Vorhabenbezogener Bebauungsplan "Solarpark Jeßnigk West" der Stadt Schönewalde - Wesentliche, bereits vorliegende umweltbezogene Stellungnahmen

1 Stellungnahmen der Behörden und Träger öffentlicher Belange gem. § 4 (1) BauGB

1.1 Landkreis Elbe-Elster; Stellungnahme vom 27.05.2025

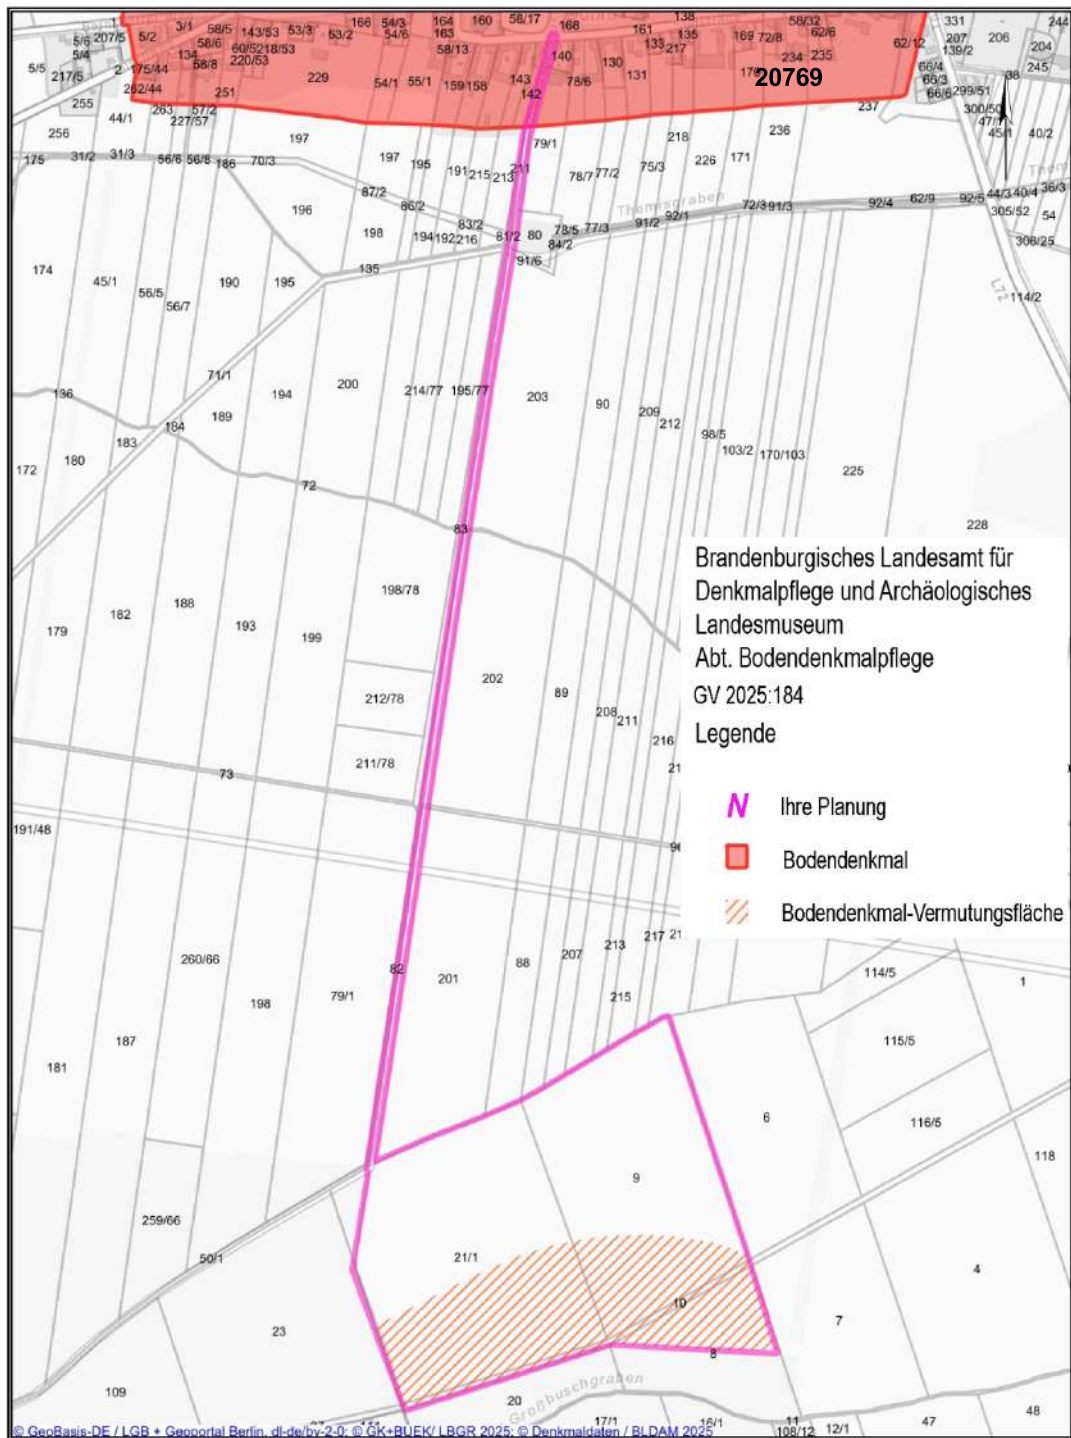
Im südlichen Abschnitt des geplanten Solarparks besteht zudem aufgrund fachlicher Kriterien die begründete Vermutung, dass hier bislang noch nicht aktenkundig gewordene Bodendenkmale im Boden verborgen sind (siehe Anlage).

Um Bauverzögerungen zu vermeiden und bereits frühzeitige Planungssicherheit zu erhalten, ist für Bereiche, in denen Bodendenkmale begründet vermutet werden, die Einholung eines archäologischen Fachgutachtens durch die/den Vorhabenträger/in empfohlen, sofern in diesen Bereichen Bodeneingriffe geplant sind (vgl. Verwaltungsvorschrift des Ministeriums für Wissenschaft, Forschung und Kultur über die denkmalrechtliche Erlaubnisfähigkeit von Anlagen zur Erzeugung und Nutzung erneuerbarer Energien (VV EED) vom 20. Juli 2023, Amtsbl. 32 v. 16.08.2023). In dem Gutachten ist mittels Prospektion zu klären, inwieweit Bodendenkmalstrukturen von den Baumaßnahmen im ausgewiesenen Vermutungsbereich betroffen sind und in welchem Erhaltungszustand sich diese befinden.

Wir bitten darum, die Planunterlagen (Entwurf vom Januar 2025) entsprechend der hier

vorgetragenen Belange der Bodendenkmalpflege zu ergänzen bzw. zu korrigieren.
